島根原子力発電所 2号炉 審査資料	
資料番号	EP-080 改 04
提出年月日	令和3年3月24日

気象資料の変更に伴う 島根原子力発電所原子炉設置許可申請書 の変更について

中国電力株式会社

第2.4-14図 年間及び月別大気安定度出現頻度

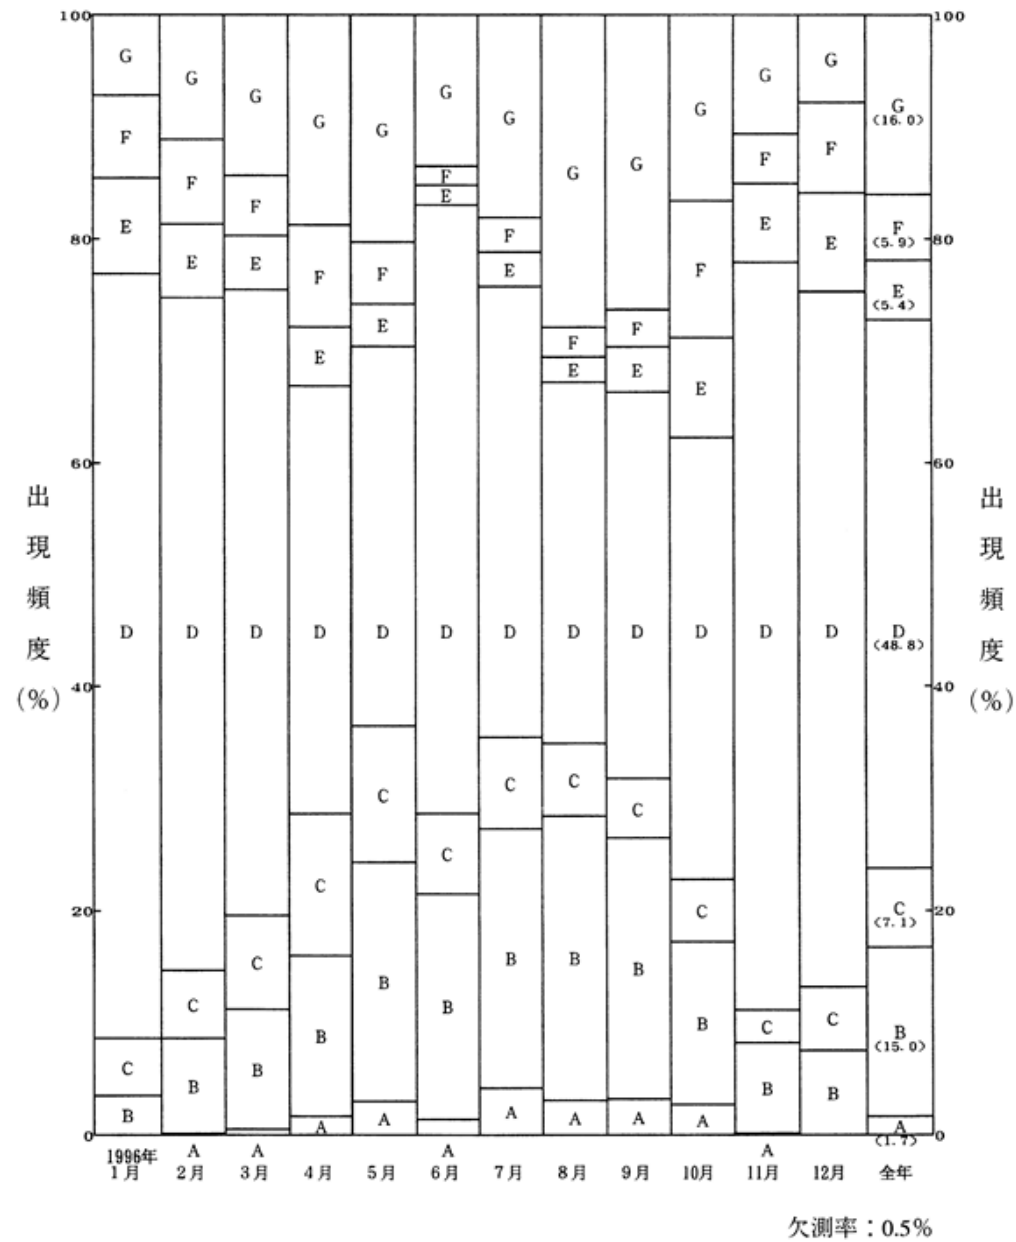
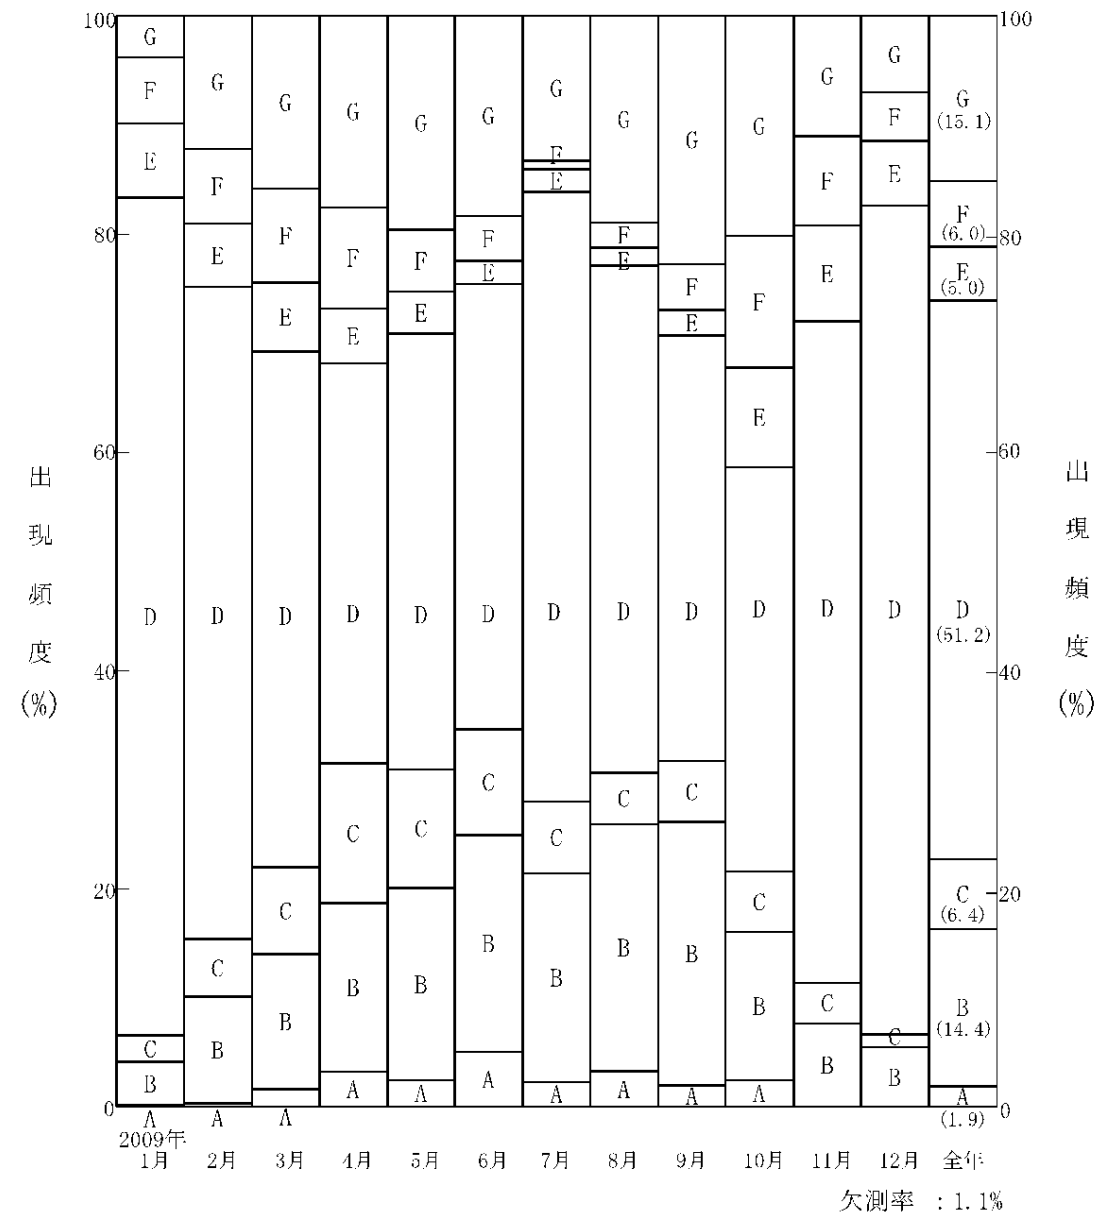
備考
 ・気象期間の変更
 1996年と2009年とで大きな変動はなく、年間を通じてD型の大気安定度の出現頻度が多い。

第2.4-15図 年間大気安定度別風配図 (標高28.5m, 地上高20m)

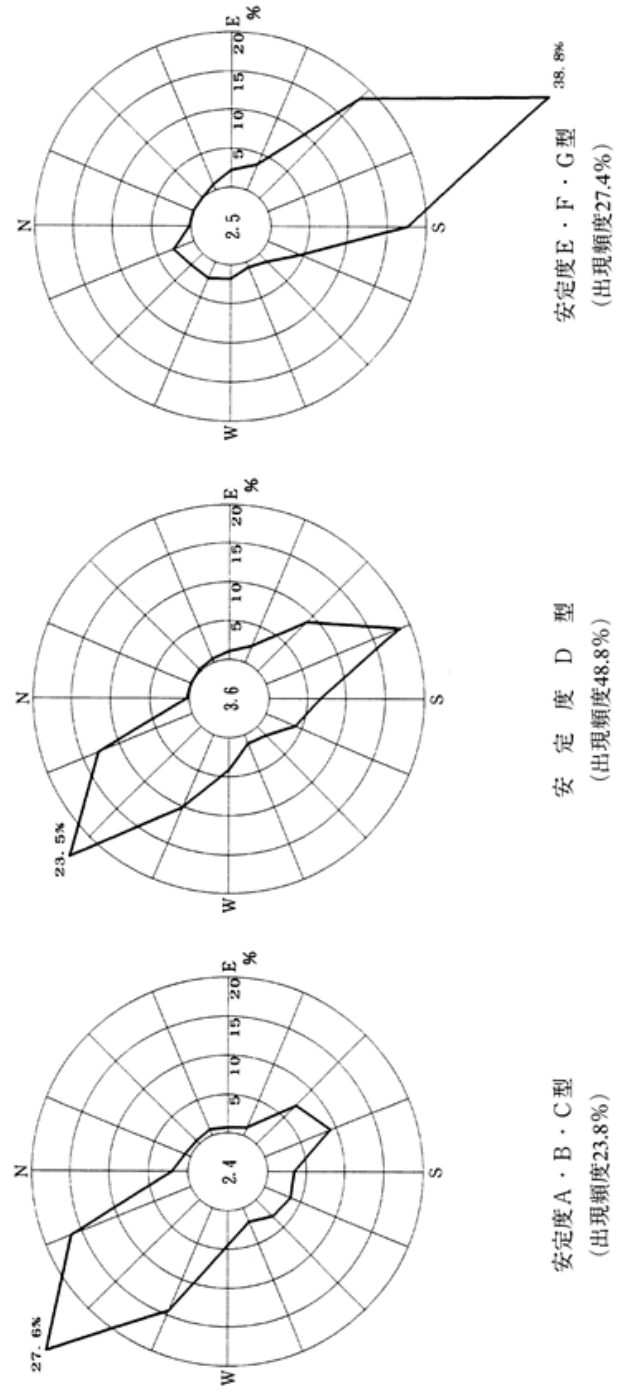
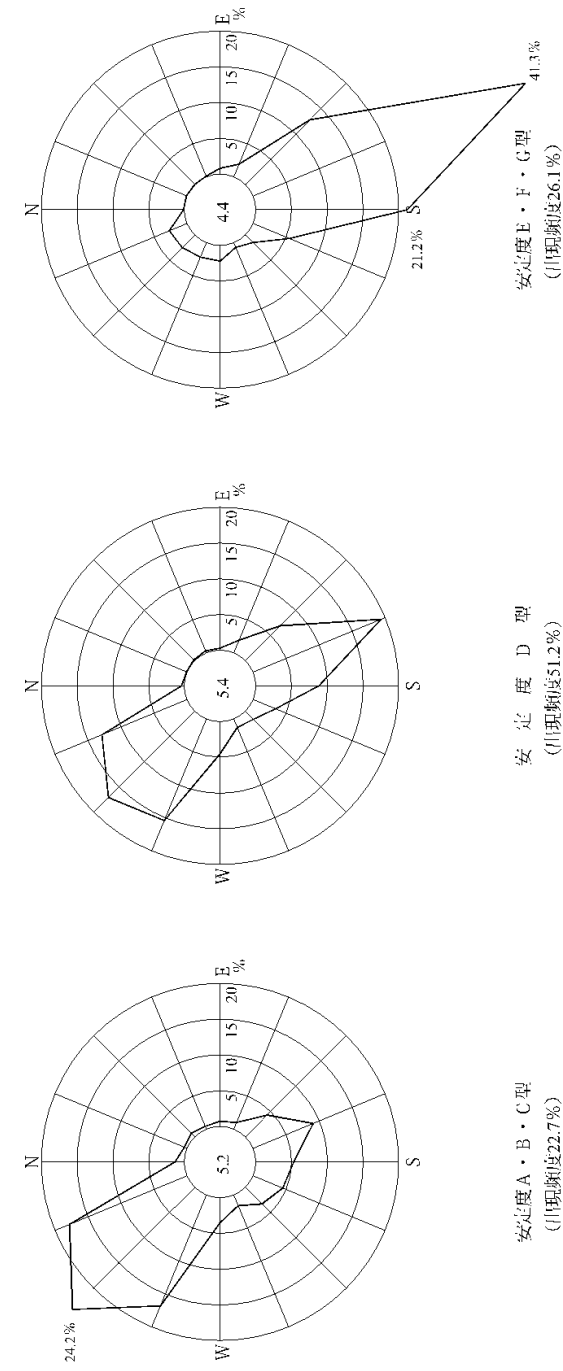
・気象期間の変更
大気安定度の出現時における風配図については、1996年と2009年とで大きな違いはなく、拡散の小さいE・F・G型の大気安定度が出現しているときには陸側から海側へ風が吹いている頻度が高く、拡散の大きいA・B・C型の大気安定度が出現しているときには、海から陸側へ向かう頻度が高くなっている。この傾向は地上風にて顕著となっているが、高所風においても同様である。

第2.4-17図 年間大気安定度別風配図 (標高130m, 地上高115m)

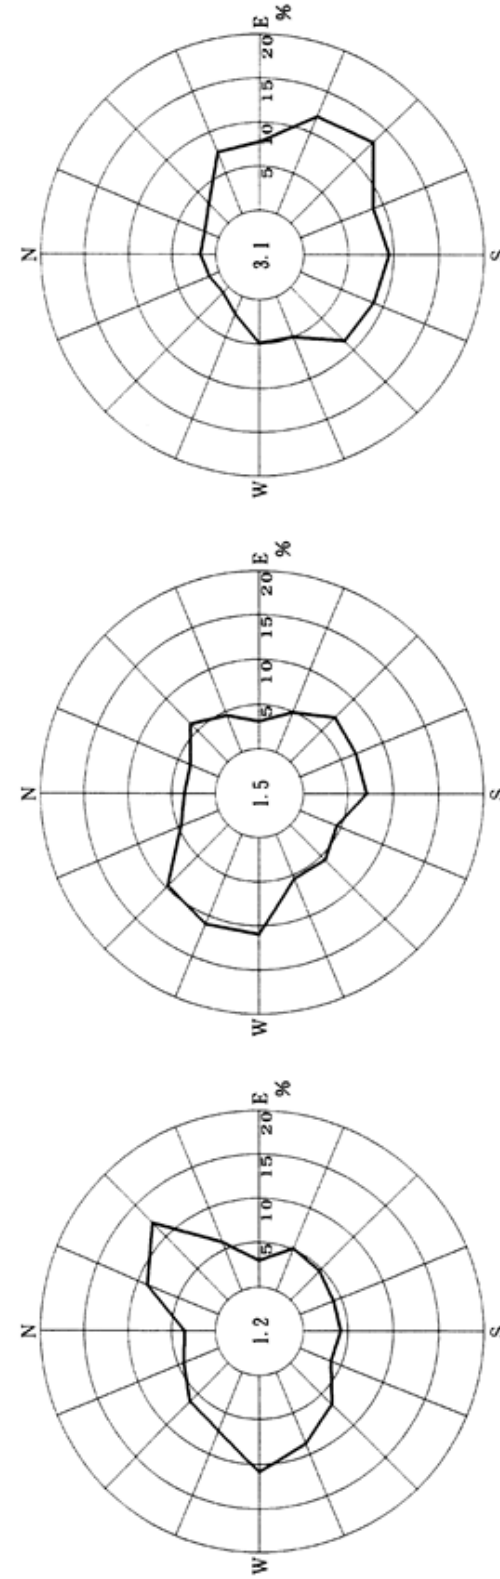
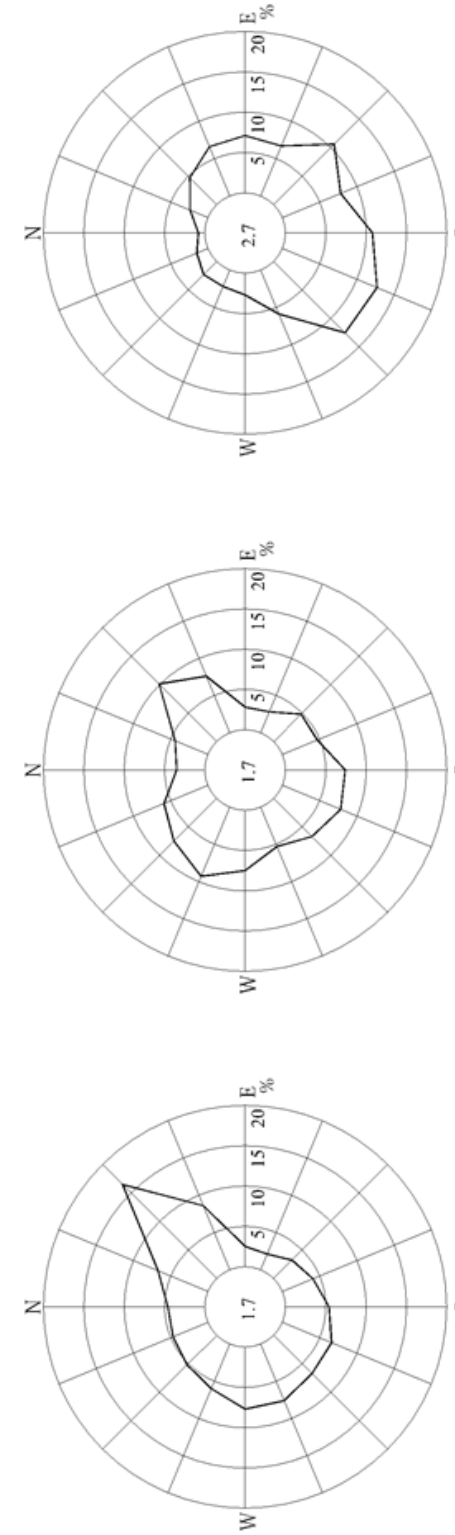
・気象期間の変更
大気安定度の出現時における風配図については、1996年と2009年とで大きな違いはなく、拡散の小さいE・F・G型の大気安定度が出現しているときには陸側から海側へ風が吹いている頻度が高く、拡散の大きいA・B・C型の大気安定度が出現しているときには、海から陸側へ向かう頻度が高くなっている。この傾向は地上風にて顕著となっているが、高所風においても同様である。

第2.4-17図 年間大気安定度別風配図 (標高130m, 地上高115m)

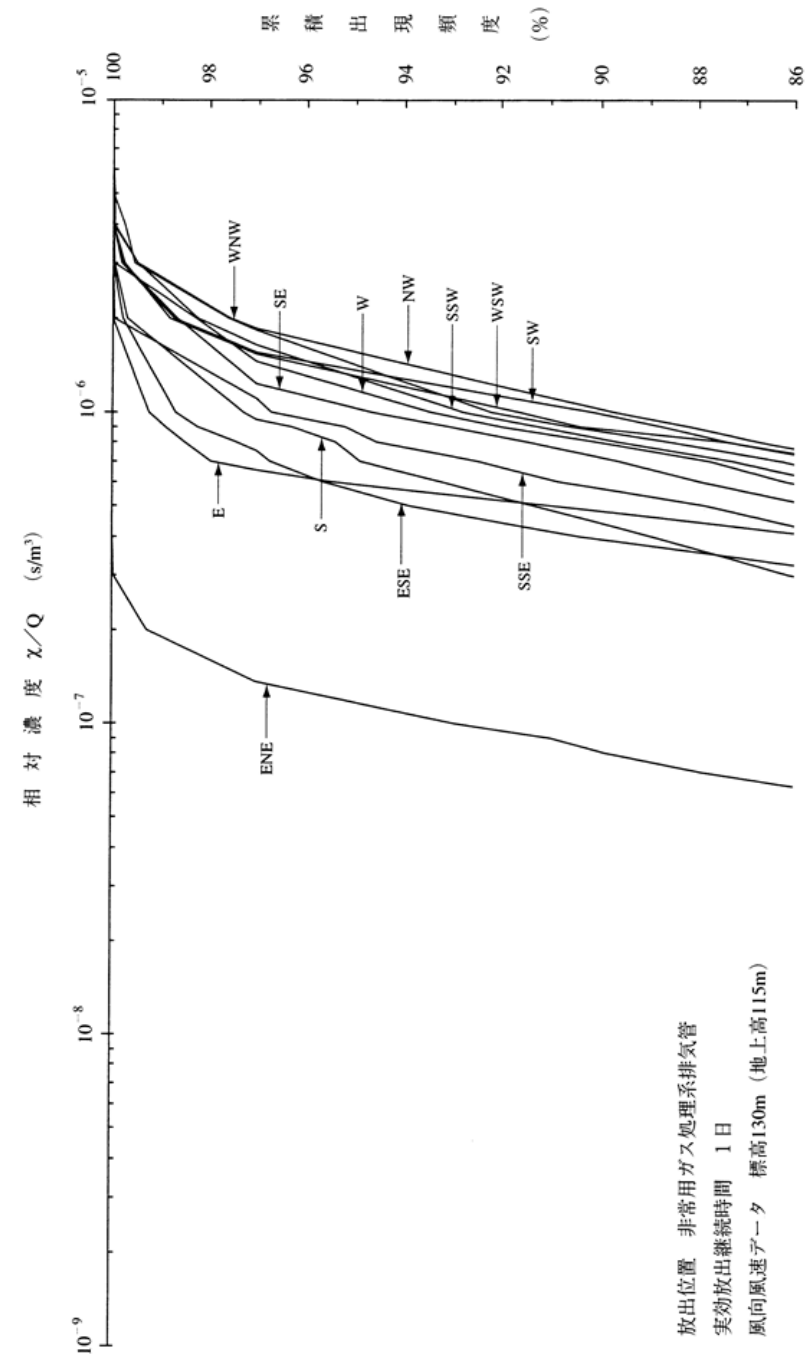
・気象期間の変更
大気安定度の出現時における風配図については、1996年と2009年とで大きな違いはなく、拡散の小さいE・F・G型の大気安定度が出現しているときには陸側から海側へ風が吹いている頻度が高く、拡散の大きいA・B・C型の大気安定度が出現しているときには、海から陸側へ向かう頻度が高くなっている。この傾向は地上風にて顕著となっているが、高所風においても同様である。

第 1 図 年間大気安定度別風配図（標高 28.5m，地上高 20m）

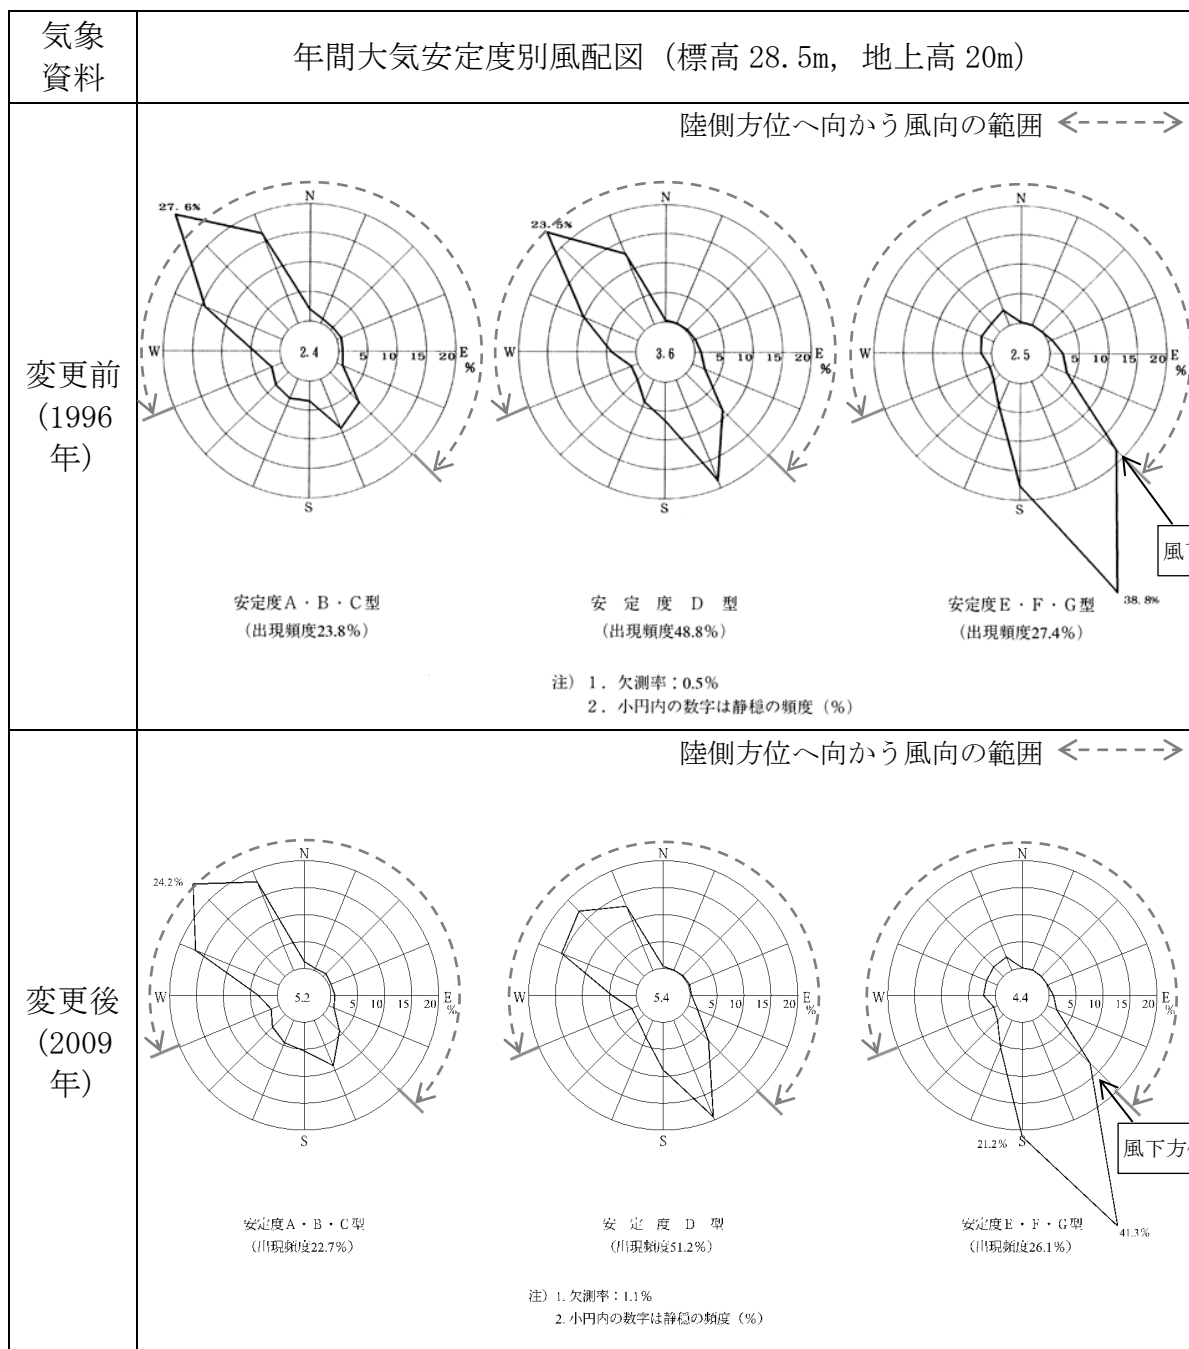
主蒸気管破断（設計基準事故）時の拡散評価の特徴として，相対濃度の評価結果が，NW方位において突出して大きい。これは，第1図に示すとおり，地上風において，拡散の小さいE・F・G型の大気安定度が発生しているときの風向出現頻度が特に高い風下方位N（風向S）から風下方位NW（風向SE）までの範囲と，陸側方位であるENE方位からNW方位までの範囲が重なっているところがNW方位のみであることによる。なお，この傾向は気象資料の変更前後において変化がない。

第1図より、大気安定度E・F・G型出現時の風下方位NW（風向SE）の出現頻度が減少していることが分かる。

第 2 図 年間大気安定度別風配図（標高 130m，地上高 115m）

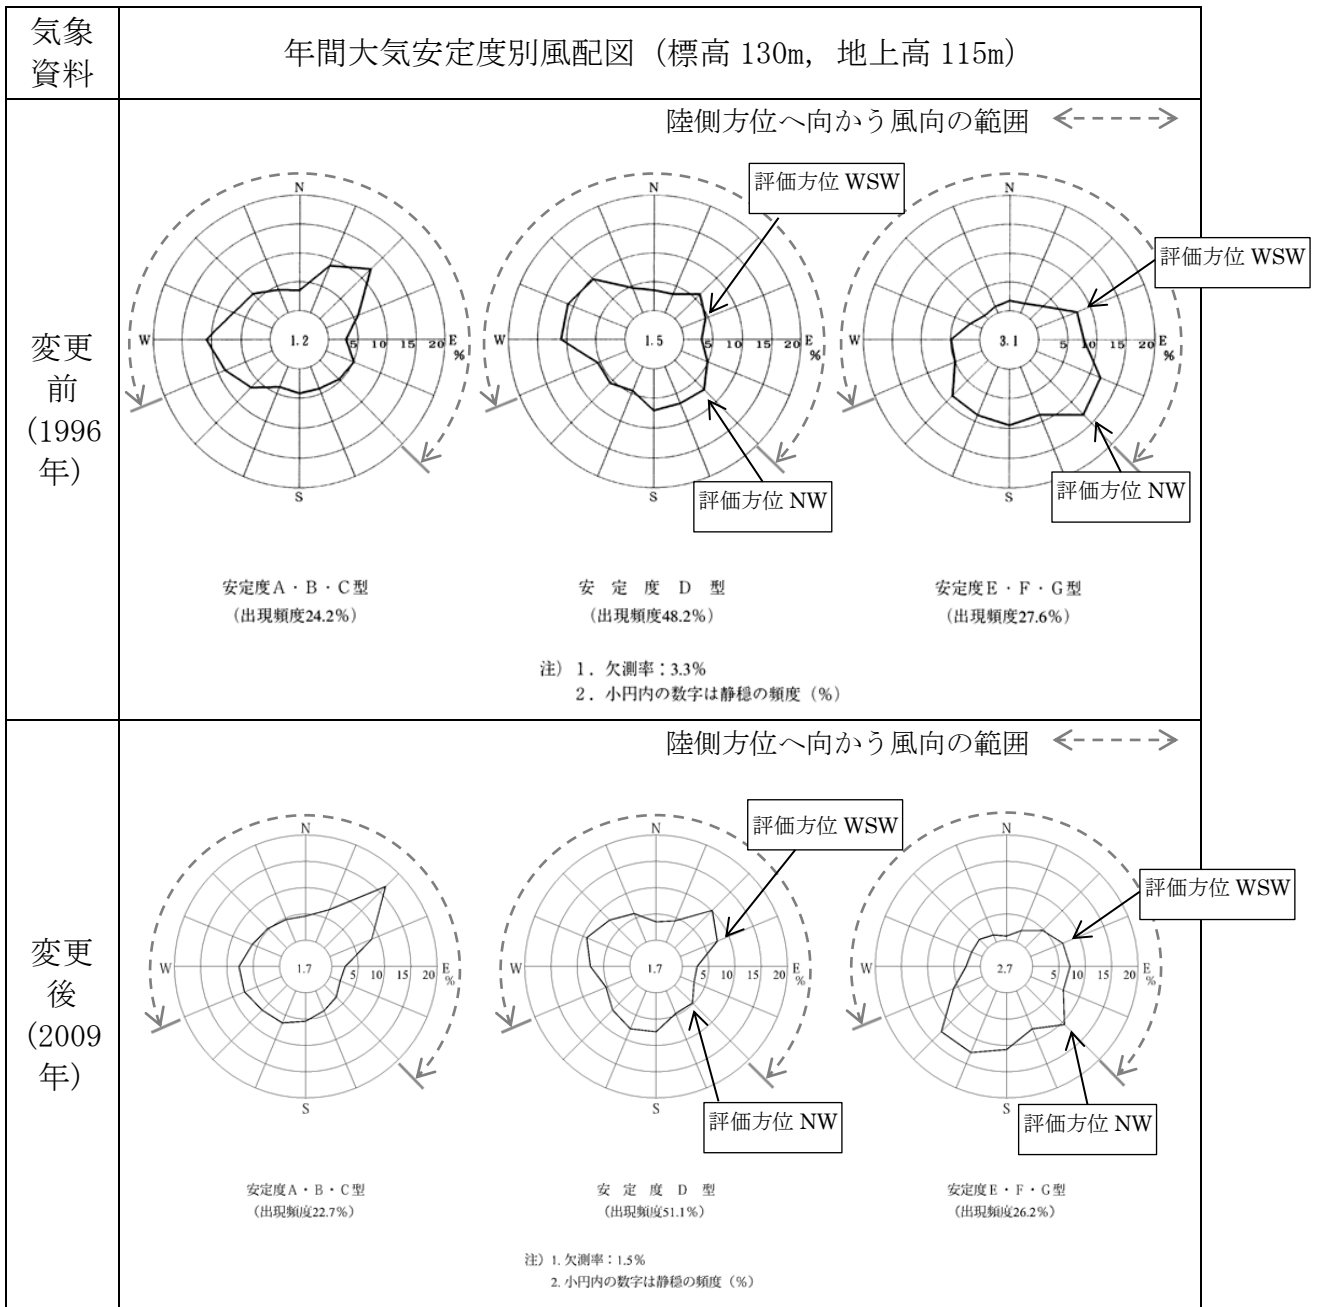
第2図のとおり、変更前後において、拡散の小さい大気安定度E・F・G型における風下方位NW（風向SE）の出現頻度が減少したことにより、NW方位における相対線量の累積出現頻度97%の値が減少したと考えられる。
